Technical *Info*

Changement de la technique du galet tendeur sur la Ford 1,8 Diesel (CT 983 K1/K2)

Fig. 3 Tension de consigne

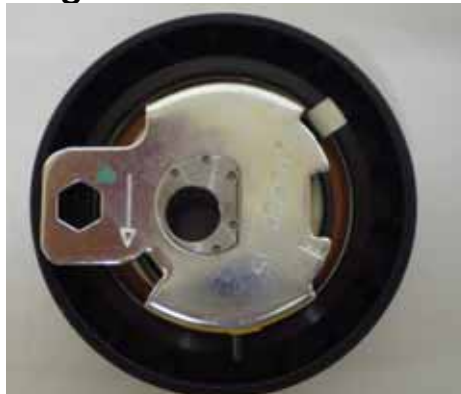
La nouvelle version est un galet tendeur semi-automatique qui est monté de façon centrale à la place du tendeur manuel (50 Nm). Après avoir monté la courroie de distribution comme d'habitude, la tension est réglée sur la poulie devant dans le sens de la flèche gravé, à l'aide d'une clé Allen. Veiller dans ce contexte à ce que l'évidement coïncide avec le doigt de butée approximativement en position 3 h. Pour certaines anciennes versions, le carter doit être ajusté de quelque 1/10 mm avec une lime au niveau du galet tendeur.
